12 Février 2020

AVIS
du Conseil Economique, Social, Culturel et Environnemental de Saint-Barthélemy
sur l'étude d'impact jointe à la demande de permis de construire modificatif déposée
pour
"THE COLLECTION FLAMANDS"

Plan – Détail des surfaces villa page 56 du PCM1

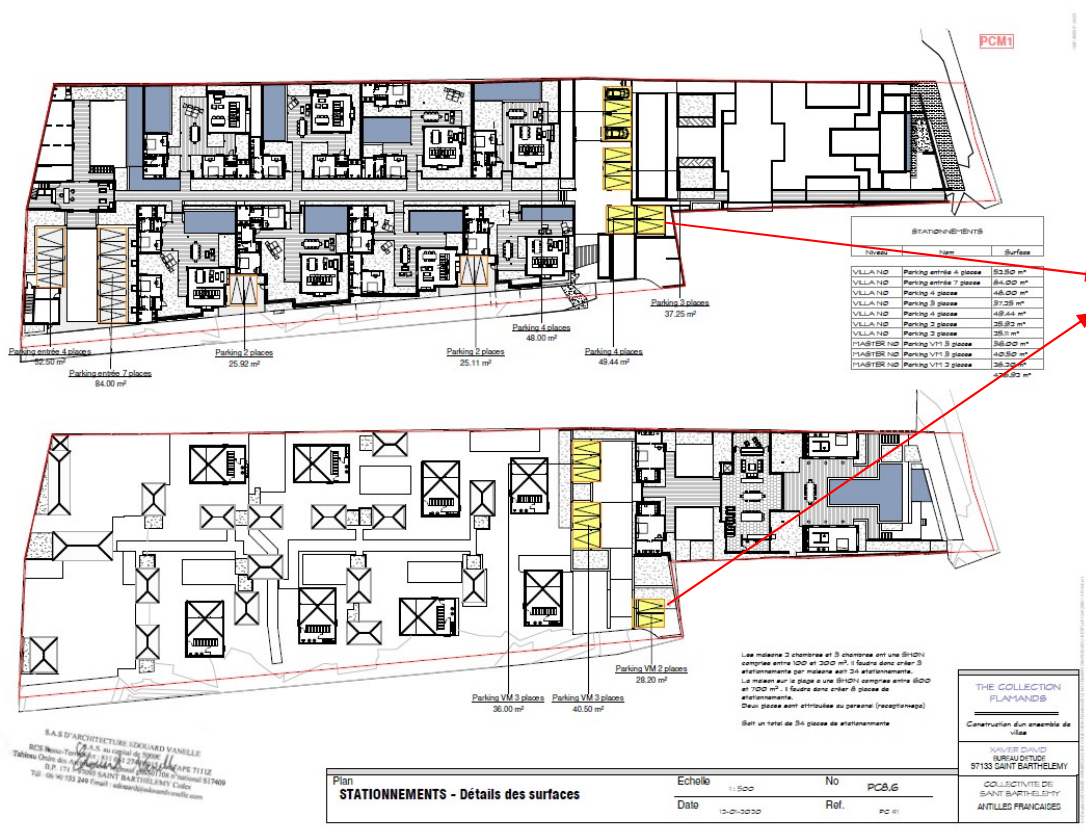
La mansarde, dorénavant dessinée sur les plans, crée un accident dans la toiture classique à 4 pans et donne l'aspect d'un bâtiment à étage avec une toiture à 2 pans.

En outre, elle est hors d'échelle puisqu'elle représente plus de 50% du volume de la toiture.

Il ressort de ces deux remarques que le projet prévoit toujours de construire un niveau R+1, ce qui est interdit dans cette zone.
